RESOLUCIÓN No 2349

**“Por medio del cual se otorga un Permiso de Ocupación de Cauce”**

- El día 18/09/2023, CODECHOCÓ realizó visita técnica de evaluación de la solicitud de permiso de ocupación de cauce, para el proyecto: “CONSTRUCCIÓN DE BOXCOULVERT SOBRE LA QUEBRADA CHOCOLATAL SECTOR TUTY EN EL MUNICIPIO DE BAHIA SOLANO”.

**Imagen No 3.** Sección Transversal propuesta para la Alcantarilla.  
Fuente: ESTUDIO HIDRAULICO e HIDROLOGICO y SOCAVACIÓN  
Visión Constructiva SAS - 2023

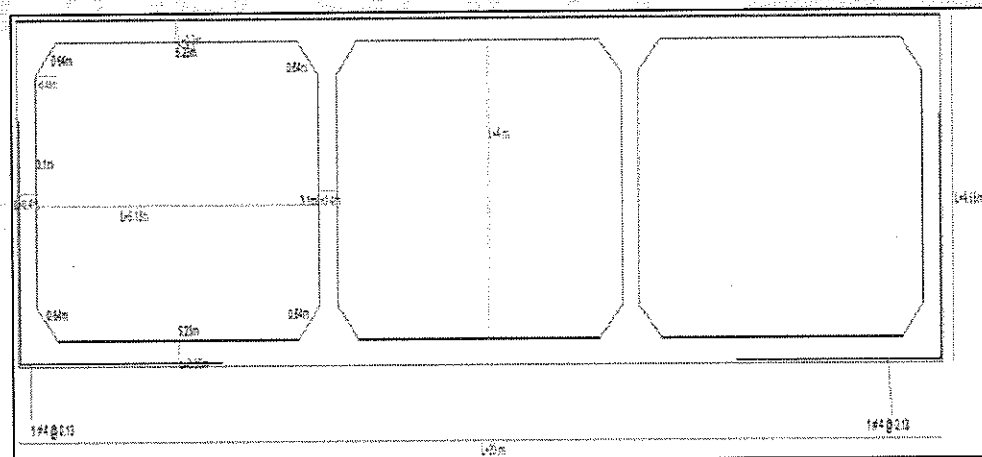
Las Dimensiones propuestas son:

Longitud a encausar del cauce = 20.00 m

Espacio libre horizontal: 6.13 m

Espacio libre vertical: 4.00 m

Espesor mínimo: el espesor mínimo de la estructura para este diseño está propuesta y en función de controlar los recubrimientos mínimos requeridos para el refuerzo y por las consideraciones de resistencia e impermeabilidad; No emplear espesores menores a 200 mm para dos mallas de refuerzo.

Debe soportar una carga viva de tren de cargas H 20-44.
